改善箇所説明図

基準不適合箇所

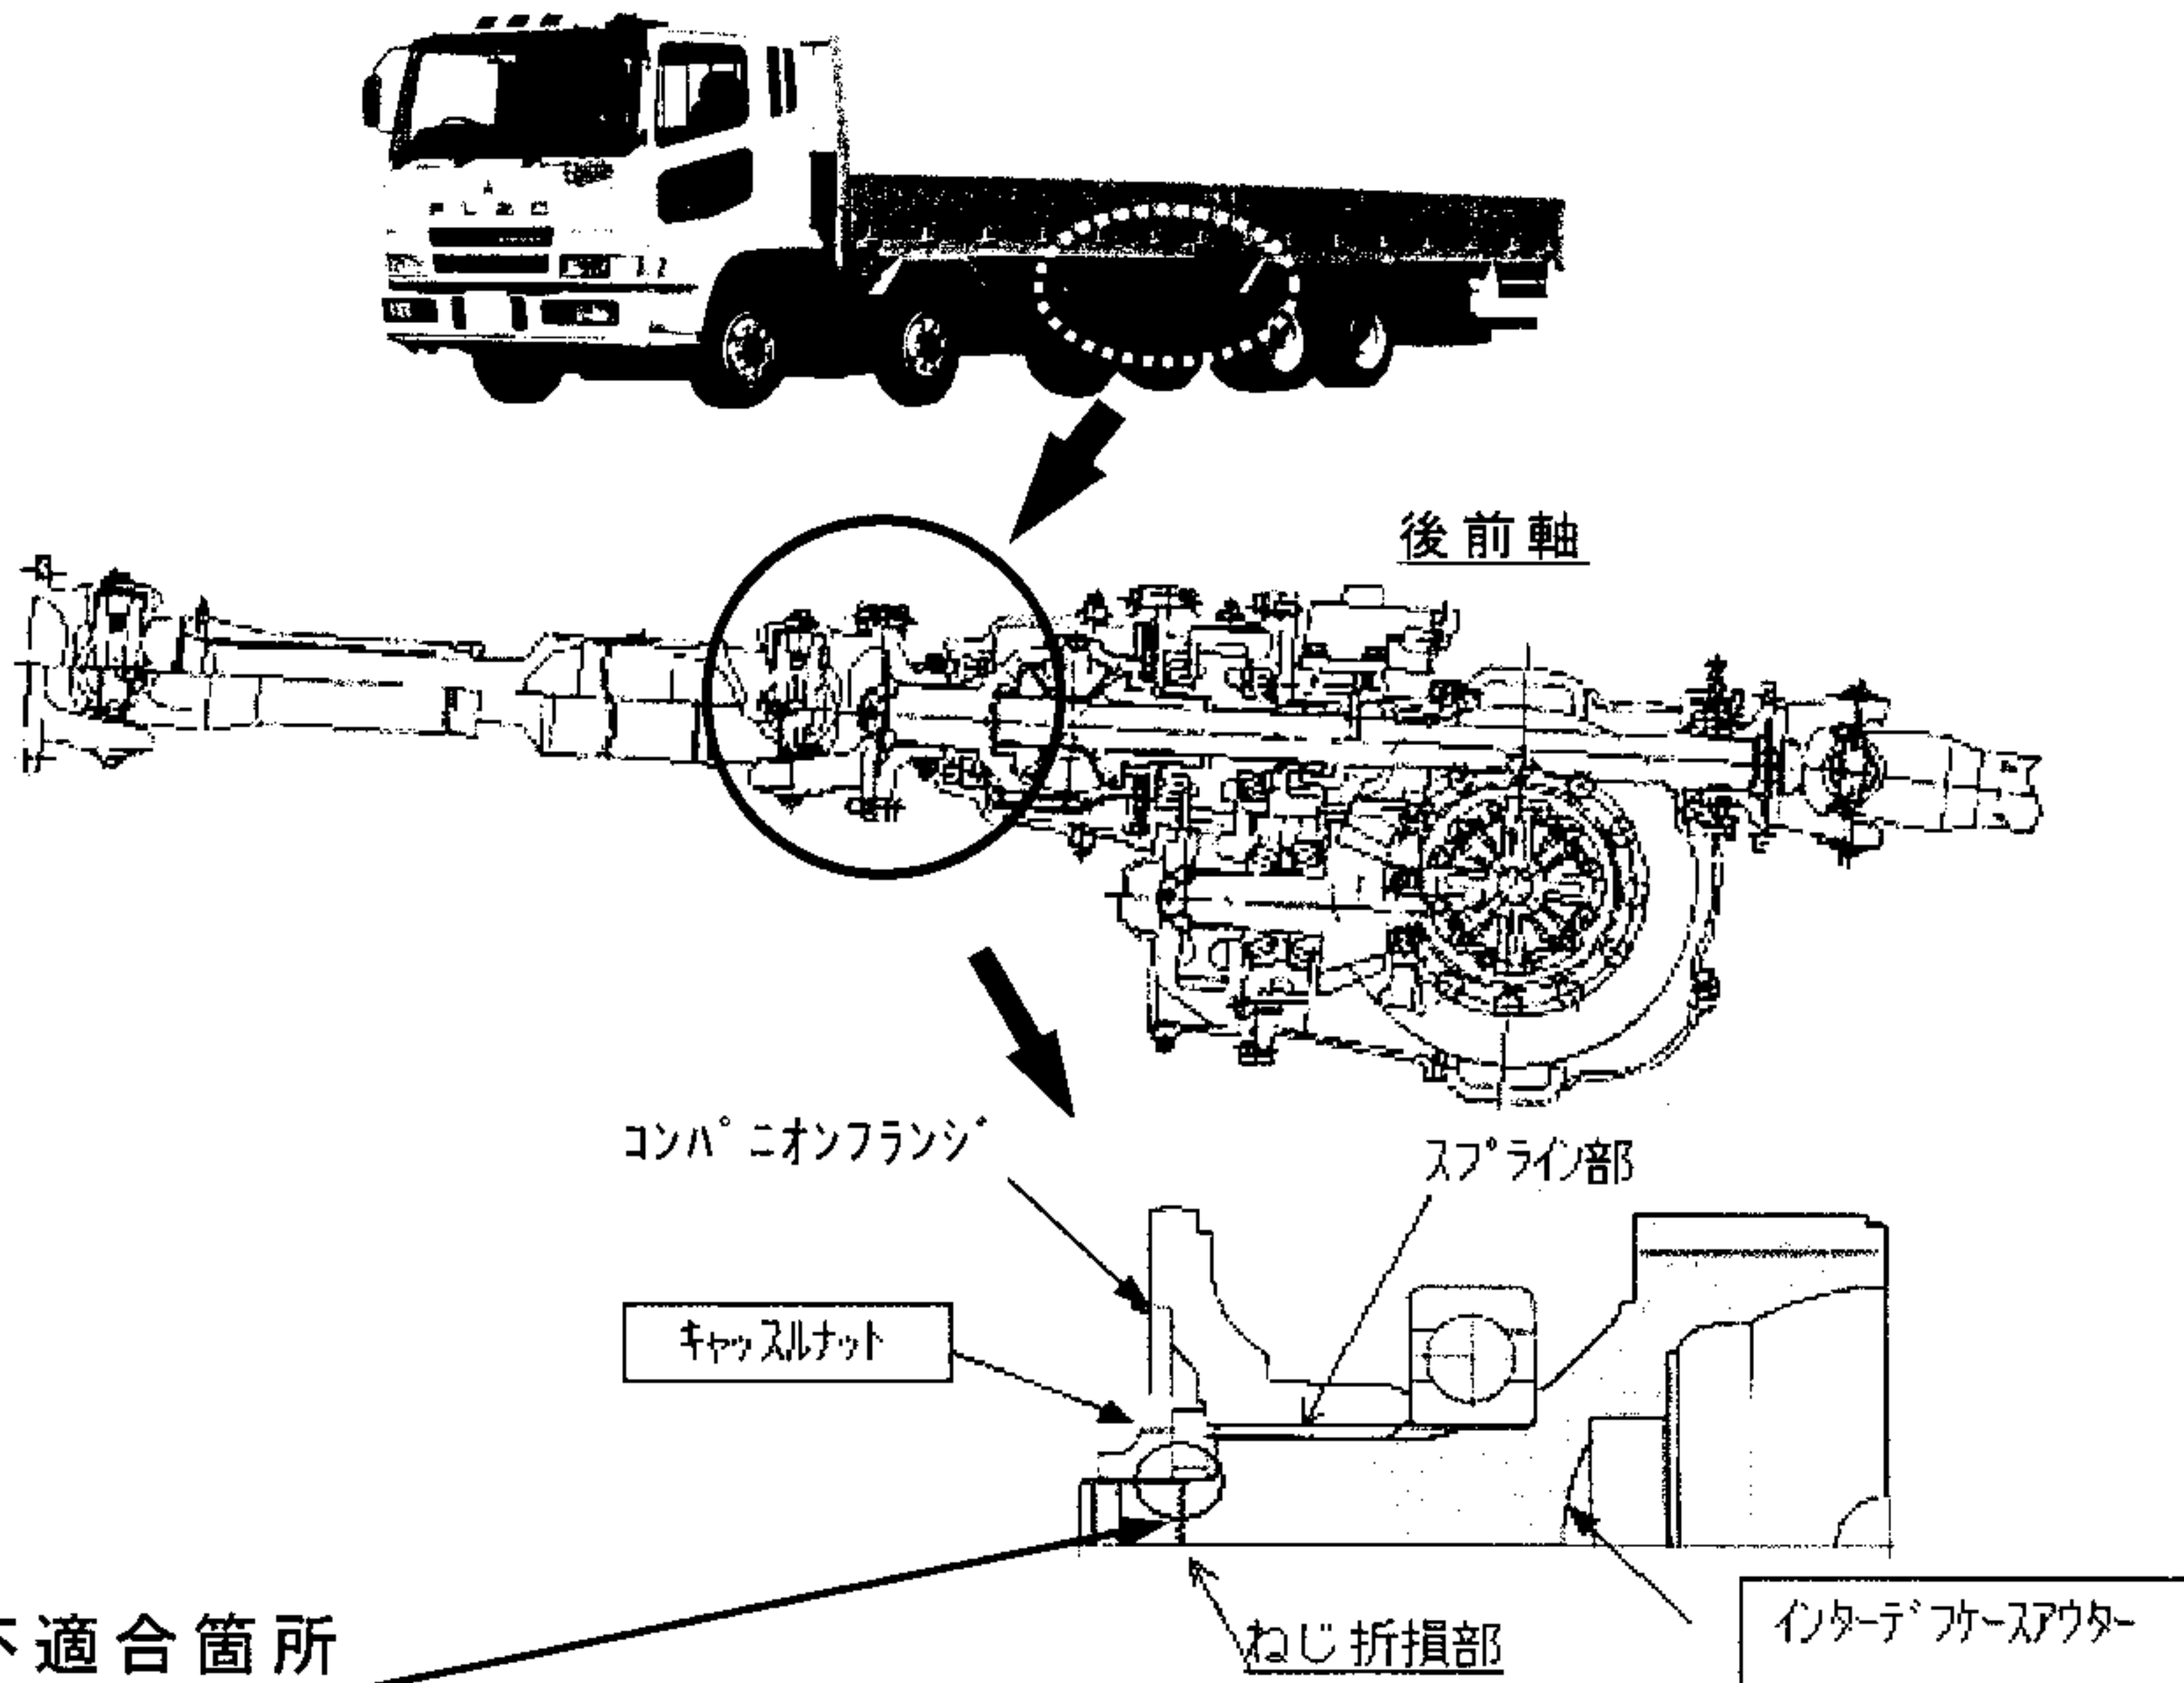
後2軸駆動車の動力伝達装置において、推進軸を接続する前側の駆動軸側入力軸（インターデフケースアウター）の接手取付け部のねじ強度が不十分なため、当該ねじ部が折損し、そのままの状態で使用を続けると、推進軸が駆動軸から抜け出し、走行不能となるおそれがある。

改善措置の内容	全車両インターデフケースアウターを対策品に交換する。
① インターデフケースアウターねじ径のサイズアップ 新： M36×1.5 ← 現： M33×1.5 （ねじ径φ36mmで1.5ピッチのねじ） （ねじ径φ33mmで1.5ピッチのねじ） ② インターデフケースアウターねじ部根元の不完全ねじ部廃止。 （ねじ部応力集中の緩和） ねじ部根元の不完全ねじ部廃止

識別：作業完了車には、後前軸前側のコンパニオンフランジ側面に白色ペンキを塗付する。
